Re: PI.-**ARQUIFOAM IP, LLC.**-Solicitud de Patente de Invención en Fase Nacional PCT para “**PROCESO PARA LA PRODUCCIÓN DE EXHIBIDORES A PARTIR DE PLACAS ALVEOLARES O CELULARES DE POLÍMEROS Y/O COPOLÍMEROS TERMOPLÁSTICOS**”.-Clase **B26D 5/02.** -Expediente número **NC2018/0002512.**

A través del presente memorial, atentamente me permito dar respuesta al auto dictado por ese Despacho correspondiente al Oficio N° **200527** notificado por fijación en línea del 30 de abril del 2020, para el cual se solicitó plazo el 27 de julio del 2020.

Porción de una placa alveolar:

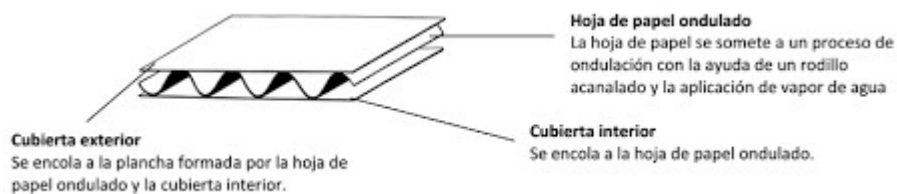
Mientras el documento D1 divulga de manera preferente el uso de cartulinas sólidas y onduladas, la presente solicitud emplea placas alveolares que presentan dos placas conectadas por tabiques paralelos. Así, el material que más se asemejaría a las placas alveolares usadas en la invención sería la cartulina ondulada, sin embargo, sus estructuras son sustancialmente diferentes pues, mientras la primera emplea una pluralidad de tabiques para mantener las dos placas unidas, la cartulina ondulada presenta una hoja ondulada que no proporciona la misma configuración que los tabiques:

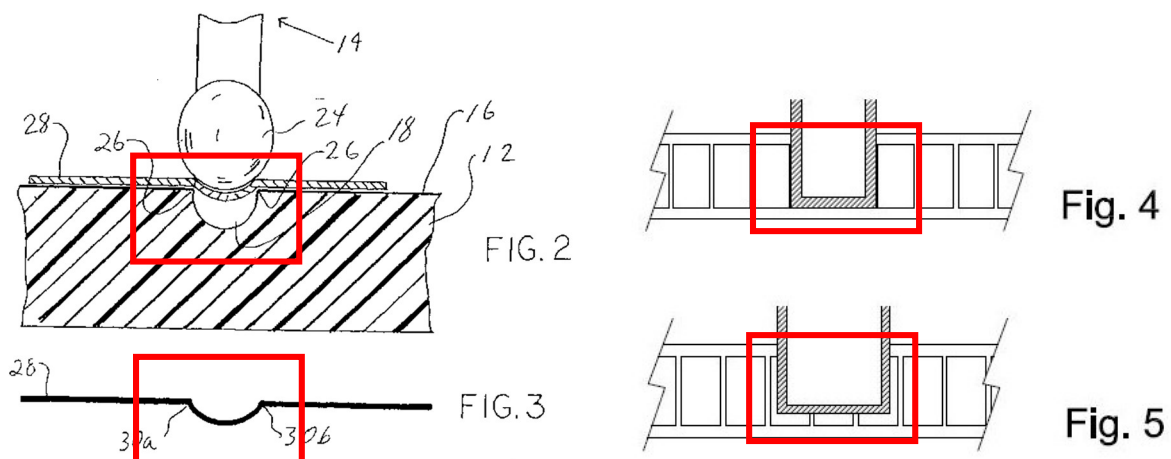
Así, con respecto al tallado i) de la invención que implica efectuar cortes atravesando completamente la placa para delimitar y permitir separar partes del exhibidor, el documento D1 solo hace mención a que, cuando se utiliza cartulina delgada o débil, la herramienta de puntuación **puede** llegar a atravesar la cartulina, es decir, que cuando se está marcando el material y ocurre el corte atravesando el material en D1, **dicho corte no es intencional y solamente ocurre cuando se usan materiales frágiles**. No obstante, el corte que atraviesa el material usado en el proceso reclamado sí tiene una finalidad en el proceso reclamado que es **permitir separar partes del exhibidor y generar calados**.

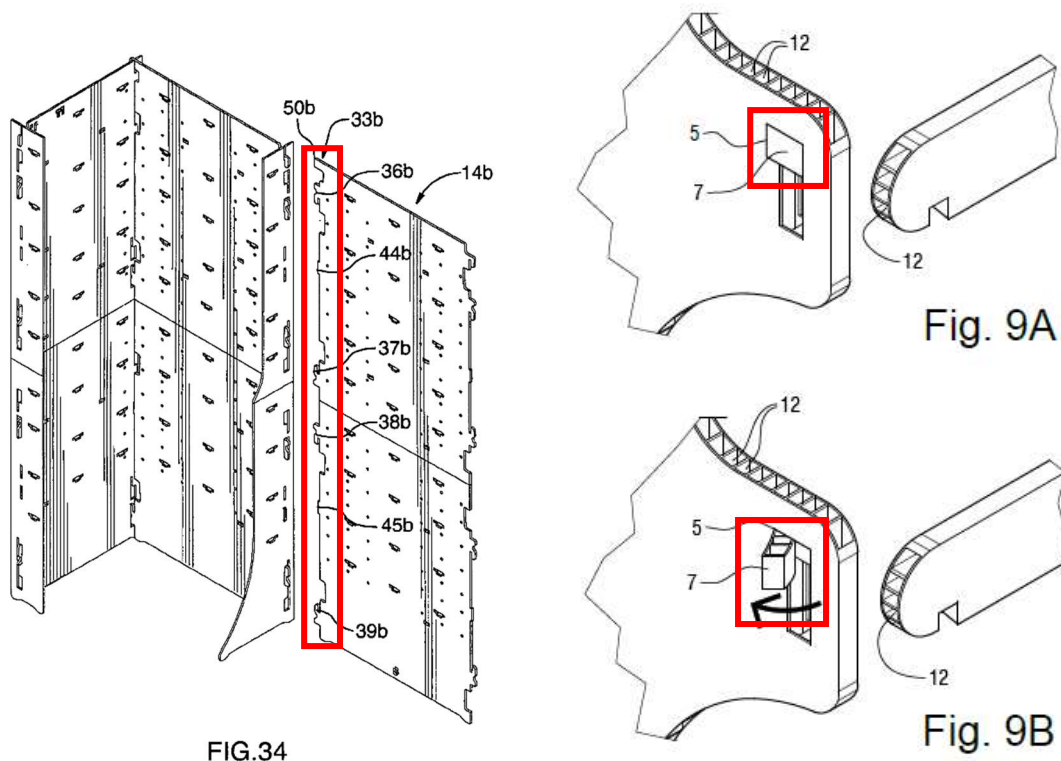
En este sentido, el examinador asegura que, por un lado, las características de las reivindicaciones 2, 5, 12, 13 y 19 son ampliamente conocidas en el estado de la técnica, mientras que el documento D2 anticipa las características de la reivindicación 15 pues refiere un método de obtención de una pantalla de exposición portátil donde el primer conjunto de conexión, provisto a lo largo del borde del panel posterior incluye cuatro pestañas de montaje separadas, cuatro cavidades de recepción de pestañas separadas, dos pestañas de alineación, una lengüeta superior y una lengüeta superior o rebaje receptor de gancho, lo cual se podría asemejar a la bisagra para el encastre.

Frente a lo anterior, **me permito resaltar que la reivindicación 1 del capítulo modificado, de la cual dependen las reivindicaciones objetadas, sí resulta inventiva a la luz de los documentos citados, por lo que las reivindicaciones objetadas también son inventivas por dependencia.**
